Studie zur Machbarkeit einer Straßenbahnlinie in der Friedrich-Ebert-Anlage  
Städtebauliche Belange

Anlage 03 zur Drucksache: 0058/2012/IV

FEA - Strab Skizze 1

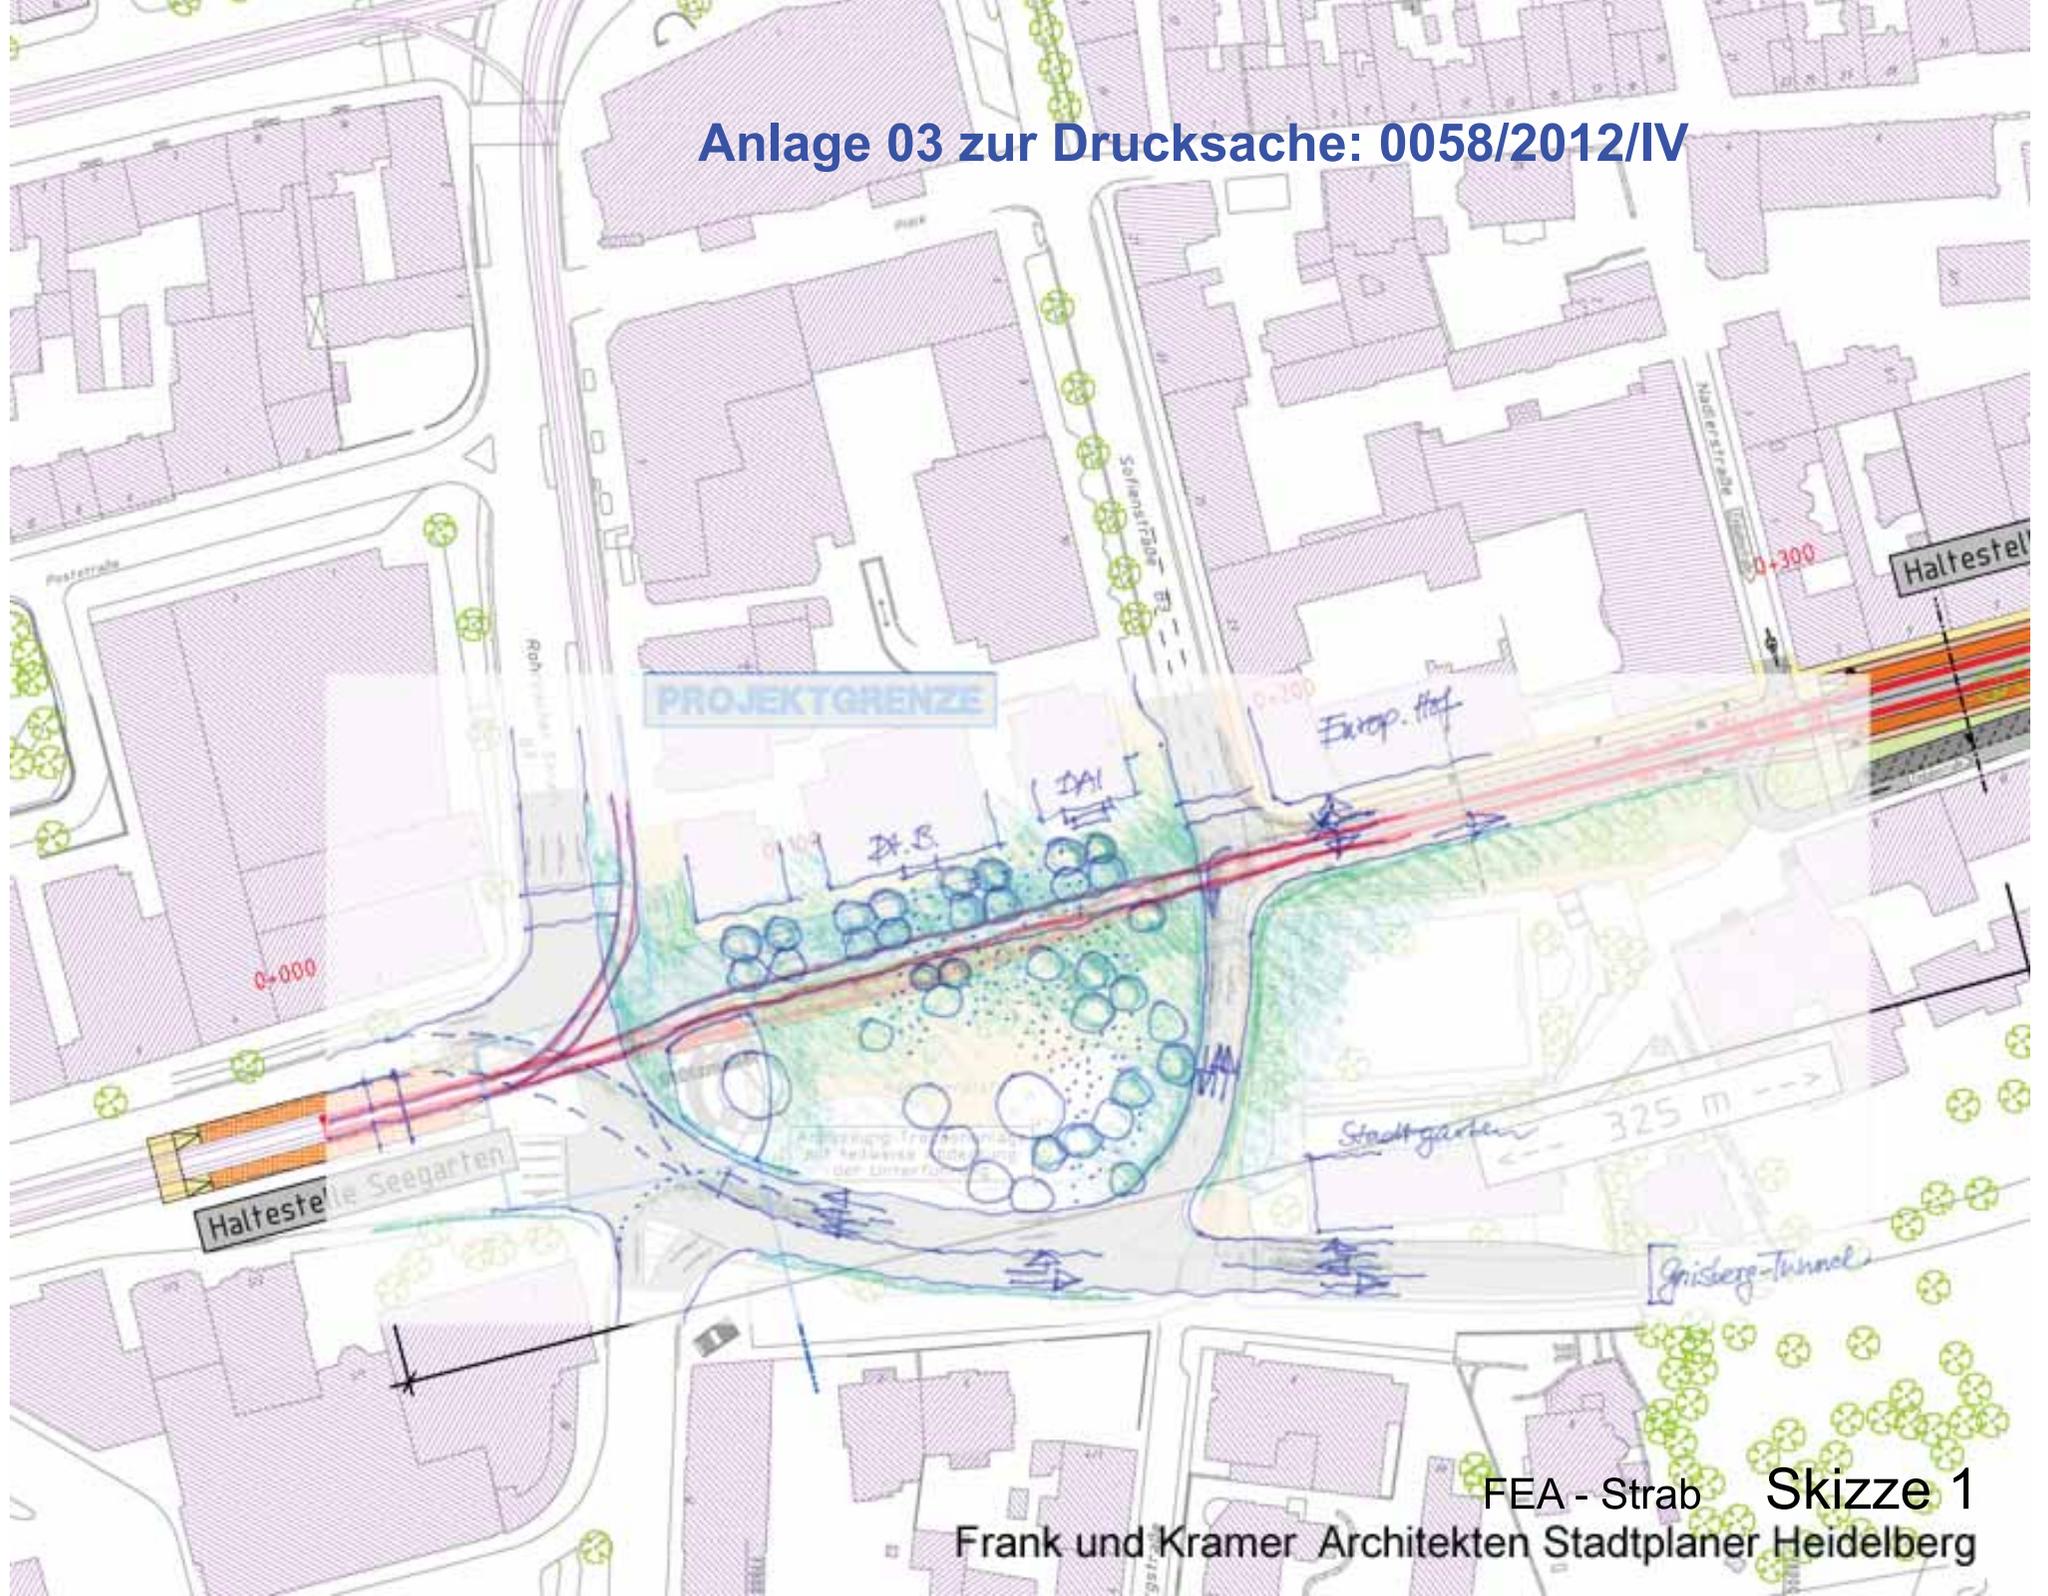
- 4.3.2 Im Westen bietet sich zwischen Adenauerplatz und Stadtgarten die Chance einer städtebaulichen Neuordnung mit hohem stadträumlichem Gewinn: Bei Weiterführung der Südspange in die Kurfürstenanlage könnte die z. Zt. verkehrs“umspülte“ Seegarten-Insel an die nördliche Gebäudekante angebunden werden, so dass ein attraktiver zentralstädtischer Grünraum entsteht, über dessen nördlichen Rand die neue Straßenbahn geführt würde, ohne dass aufwändige Umbauten der bestehenden Unterführung notwendig würden. (siehe Skizze 1)  
Die Belastbarkeit der veränderten Knoten und eventuelle Verlagerungen der Verkehrsflüsse müssen vertieft untersucht werden.

- der Verlust von wertvollem Baumbestand,
- Lage und Gestalt der Haltestellen – ganz besonders unverträglich am Universitätsplatz (siehe 5.1) – und
- die verkehrstechnischen und stadtgestalterischen Belange der Verkehrsknotenpunkte im Westen (Seegarten, siehe 4.3.2 und Skizze 1) und Osten (Peterskirche, siehe 5.2 und Skizze 3) des Untersuchungs-bereichs.
